关于全力抓好孝感中燃天然气有限公司武汉境内管道线路隐患问题整改工作的督办函

孝感中燃天然气有限公司武汉境内管道线路 存在的安全隐患问题及整改建议

2) 管道上方树木占压

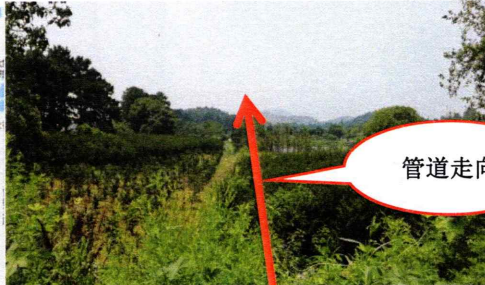
树木位于管道上方

3.管道上方深根性植物隐患整治，建议清除；

3) 管道上方种植树木

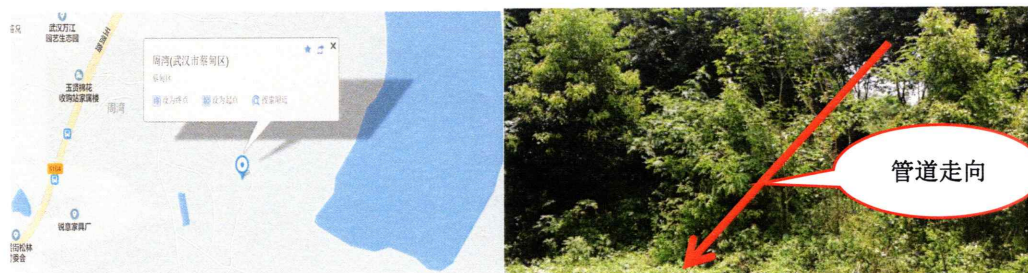
树木位于管道上方

4) 树木位于管道正上方

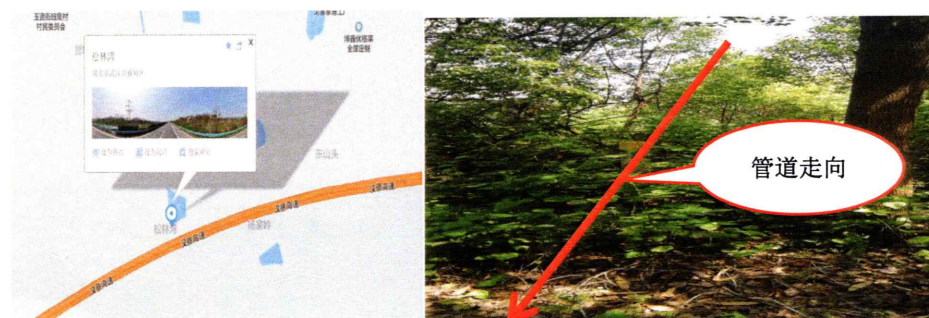
树木位于管道正上方

4) 厂区联排值班房屋位于管道正上方

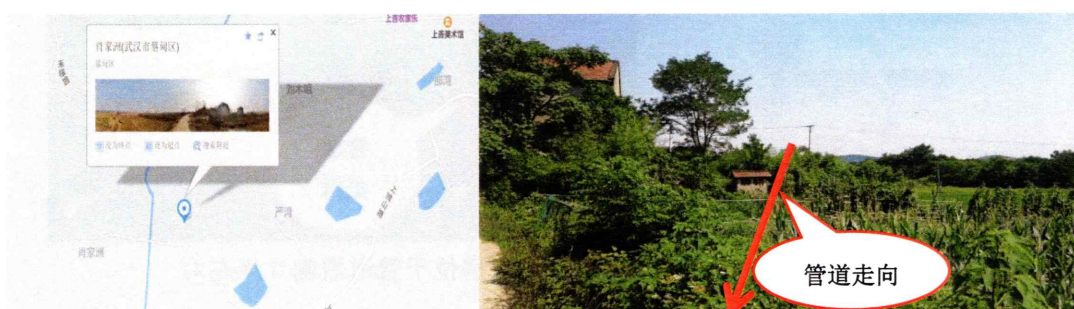
厂区联排值班房屋位于管道正上方

1.建构物与管道间距不足建议采取：拆除现场建构物，避让管道安全间距，合理合规选址重建；
